改善箇所説明図

改善の内容

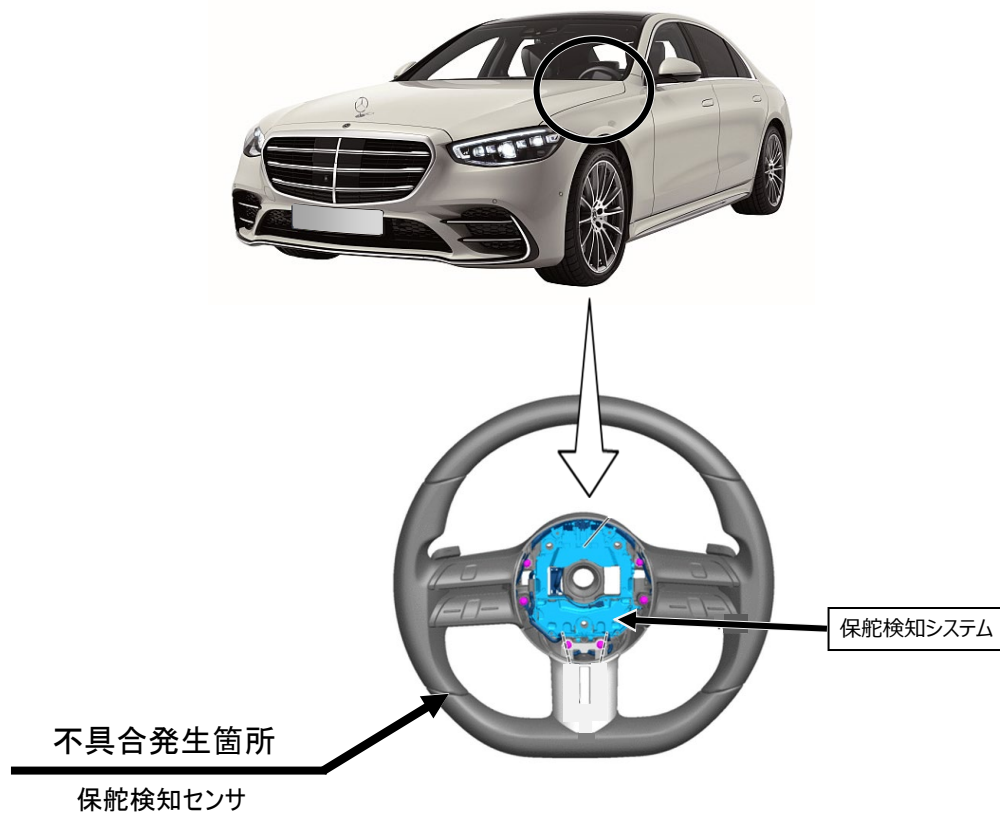
注： は、対策プログラムに書き換える部位を示す。

ステアリングホイール内に装着されている保舵検知センサにおいて、ステアリングホイールの製造指示が不適切なため、両手がステアリングホイールから離れていることを検知できないことがある。そのため、運転者が認識されな
いまま、両手がステアリングホイールから一定時間以上離れても警告音が鳴らず、最悪の場合、運転者が意識を
失った場合において、自動で減速して、停止し、緊急通報を行う安全機能が働かないおそれがある。

全車両、保舵検知システムの制御プログラムを対策プログラムに書き換える。

識別：車台番号の付近に黄色の識別ペイントを塗布する
